Dostavba kanalizace v Brně II.		
- dostavba kanalizace v městských částech -		
Změnový list č. 06/BOS/-KOM/2021	Datum předložení:	9.4.2021
Ev. č.	Datum schválení:	
Objednatel:	Statutární město Brno	
Správce stavby:	Sdružení Garnets – VRV	
Zhotovitel:	Společnost „Kanalizace Brno II.“ - vedoucí společník OHL ŽS, a.s.; společník I – HOCHTIEF CZ a.s.; společník II – FIRESTA a.s.

Změnový list předkládá:	Zhotovitel, Společnost „Kanalizace Brno II.“	
Charakter změny:	Oprava položek dle skutečnosti	
Stavba / objekt / úsek:	Stavba: BRNO MČ BOSONOHY III. A IV. ETAPA DOSTAVBA ODDÍLNÉHO KANALIZAČNÍHO SYSTÉMU číslo a název SO: III.06 ULICE VRATNÁ DSO IV.05.3N	
Specifikace změny: FRÉZOVÁNÍ ZPEVNĚNÝCH PLOCH ASFALTOVÝCH S ODVOZEM DO VZDÁLENOSTI DLE MOŽNOSTÍ UCHAZEČE – VĚTŠÍ MOCNOST ZIVIČNÉ VRSTVY PROTI PROJEKTOVÉ DOKUMENTACI. UVAŽOVÁNO 100 MM, SKUTEČNOST 520 MM		
Zdůvodnění změny: Skutečná tloušťka asfaltových vrstev na ulici Vratná neodpovídá stavu uvedenému v rozpočtu stavby. Místo uvažovaných 10 cm se na stavbě nachází asfaltové souvrství o průměrné mocnosti 52 cm. Naopak je to v případě položek ODSTRAN PODKL ZPEVNĚNÝCH PLOCH S CEM POJIVEM S ODVOZEM DO VZDÁLENOSTI DLE MOŽNOSTÍ UCHAZEČE a ODSTR

SITUACE PŮVODNÍ KOMUNIKACE

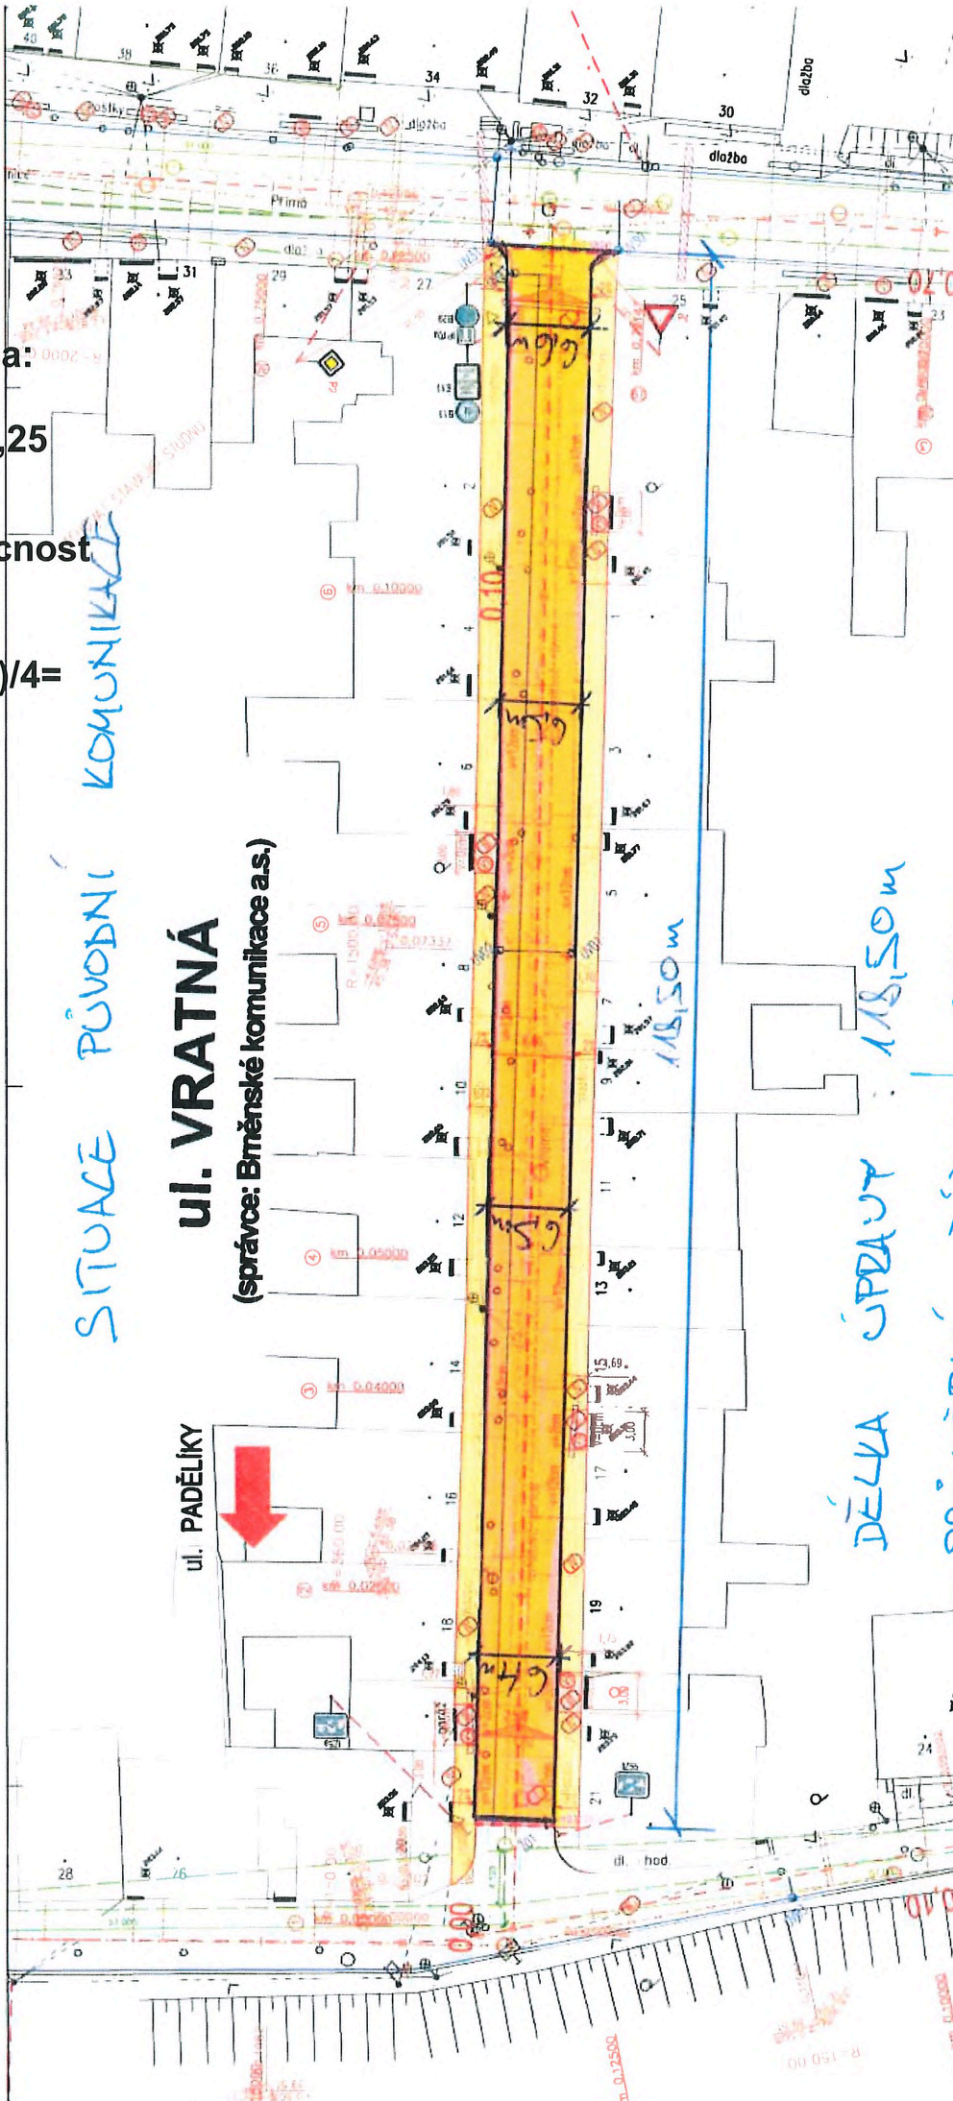
celková plocha:

$$118,5 \cdot 6,5 = 770,25$$

průměrná mocnost
živičné vrstvy

$$(70+50+55+45)/4 = 55 \text{ cm}$$
